スラリー安定化処理設備設置 の検討状況について

2025年3月5日

東京電力ホールディングス株式会社

- **技術会合指摘事項リストに基づく回答**

【技術会合指摘事項リストNo.7】

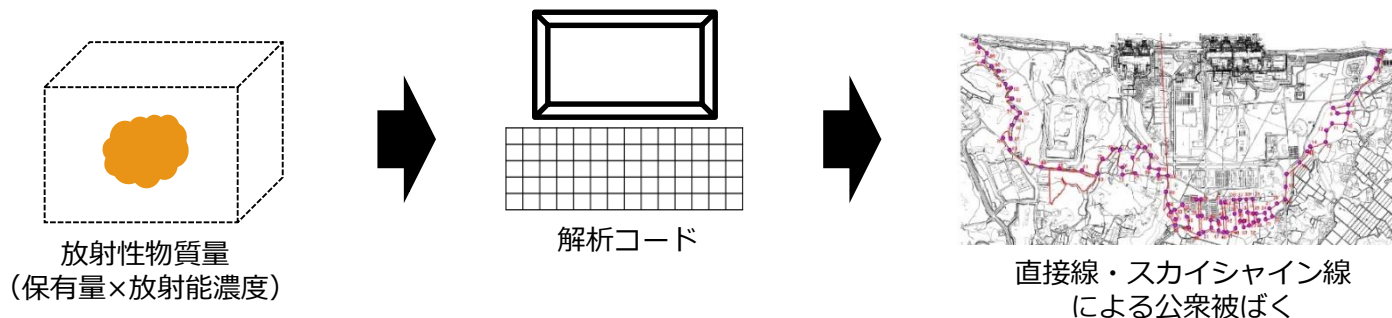
耐震クラス設定における事故時公衆被ばく線量評価に用いる放射能濃度設定に係る不確かさについて、分析方法や条件設定等の項目やその評価について整理して示すこと。

また、S r 以外の核種による影響についても示すこと。

■ 直接線・スカイシャイン線による公衆被ばく評価

- 線源として、建屋内に存在する放射性物質(Sr-90※)の保有量・放射能濃度から**放射性物質量(MAR)**を算出し、建屋・容器の遮蔽を考慮せずに計算する。

- 放射性物質放出量は五因子法を用いて算出し、建屋・容器を考慮せずに計算する。
- 五因子法で使用するパラメータのうち、**放射性物質量(MAR)**は放射性物質の保有量・放射能濃度から算出している。

【技術会合指摘事項リストNo.9】

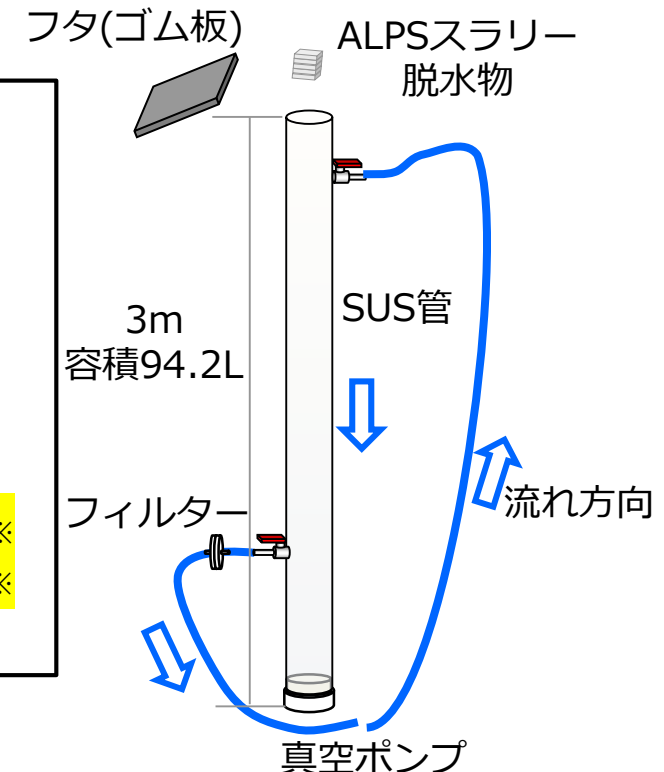
飛散率試験実施前の試料の重量測定結果について、回収量と同等の精度で測定可能な計器を使用しているか示すこと。

- ALPSスラリー脱水物をパイプに投入し、上端をフタして真空ポンプにて、空気を20分循環し、浮遊ダストをフィルターで回収する。
- ダストの回収量は、フィルタの試験前後の重量差から算出することにしており、フィルタは、事前に約80℃で乾燥させてから設置し、ダスト回収後も約80℃で乾燥させてから測定を実施する。(フィルタが吸湿し、適切な試験を行えないため。)
- 落下時の飛散状況と比較する目的で最初からALPSスラリー脱水物を底部に設置した試験も実施する。

- 落下高さ : DOEハンドブックと同様 (3m)
- 試験管 : 直径 : 20cm、高さ : 100cm×3本
- 脱水物 : 円形 : 直径10cm
- 換気回数 : パイプ内空気を約12回循環 (20分間)
- フィルタ : 試験前に約80℃で乾燥させて実施
- 測定器の精度 : 脱水物重量の測定器(重量計) : 小数点以下2桁※
フィルタ重量の測定器(重量計) : 少数点以下5桁※

※脱水物と比較し、フィルタは非常に軽量であることから、精度の異なる重量計を使用した。

■ 第109回 特定原子力施設監視・評価検討会（2023.10.5）

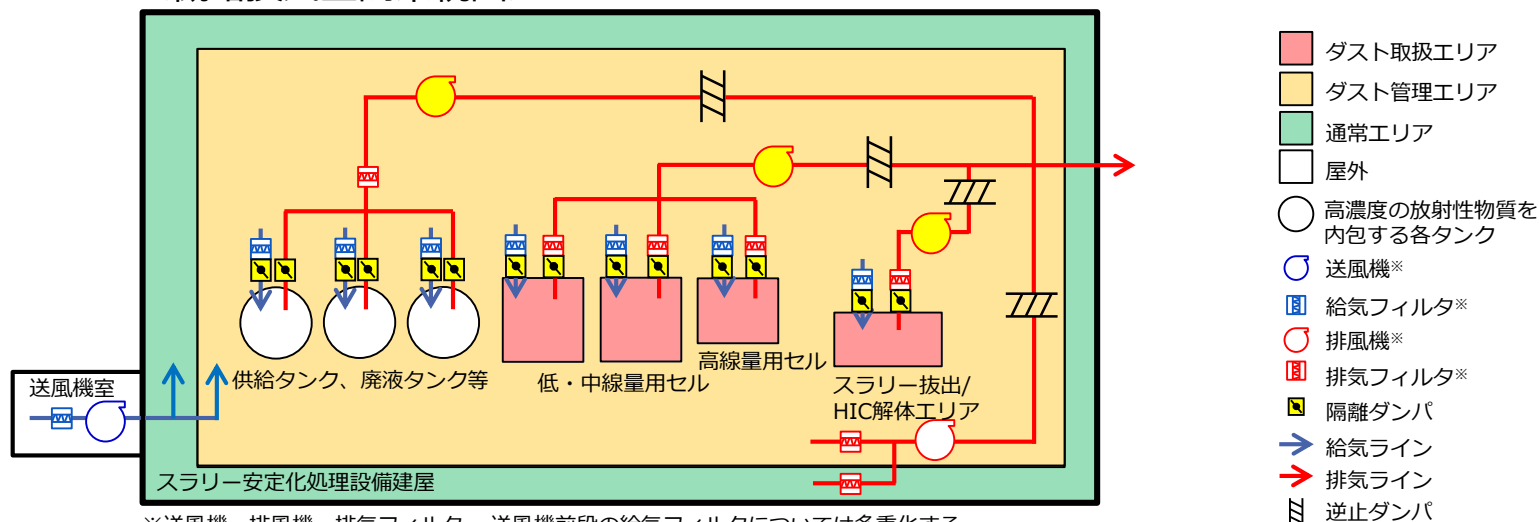
- 原子力規制庁より下記見解が示されている。
 - ✓ スラリーを保管するHICの保管容量がひっ迫していることから、本件は着実に進める必要があり、特に設計に大きな影響のある耐震クラスとその考え方、閉じ込めの考え方、非常用電源に対する考え方を早急に示すことを求める。
 - ✓ 高線量HICの移替え時に判明した、従来の装置では下部スラリーを抜き出すことが難しい点については、新たな抜出装置の実スラリーを使用したモックアップ試験が施設設計と並行して行われる予定であることから、モックアップ試験での確認内容及びその設計への反映については審査の中で確認する。
 - ✓ 脱水物の保管の安全性については、審査の中で、保管容器で担保する対策、耐用年数とともに、保管場所に対する耐震クラス評価とその考え方を確認する。
- その為、今後は下記5項目について技術会合で回答していく。
 - ✓ 耐震クラスとその考え方（2024.7.25 第21回技術会合において回答）
 - ✓ 閉じ込めの考え方（2024.5.27 第19回技術会合において回答）
 - ✓ **非常用電源に対する考え方（今回回答）**
 - ✓ 新たな抜出装置について（2024.7.25 第21回技術会合において回答）
 - ✓ 脱水物の保管の安全性について（2024.7.25 第21回技術会合において回答）

- スラリー安定化処理設備の耐震クラスは、『B+クラス』となる見込みであり、『非常用電源設備の設置等に係る審査方針』に則り非常用電源設備（常設）の設置を行う。
- 非常用電源設備の給電先は下記の通りとする。
 - 放射線監視設備
 - 換気空調設備（ダスト取扱エリアの換気設備およびタンクの換気設備）
 - 火災等の警報設備、緊急通信・連絡設備、非常用照明
- 非常用発電機により給電する換気設備は以下の図の通りとし、隔離ダンパの不具合等が発生した場合においてはダスト取扱エリア用排風機の運転を行う。
- その際、建屋内の負圧管理は行わず、ダスト管理エリアから系外への排気をフィルタを通して行うことで、閉じ込め機能を維持する。
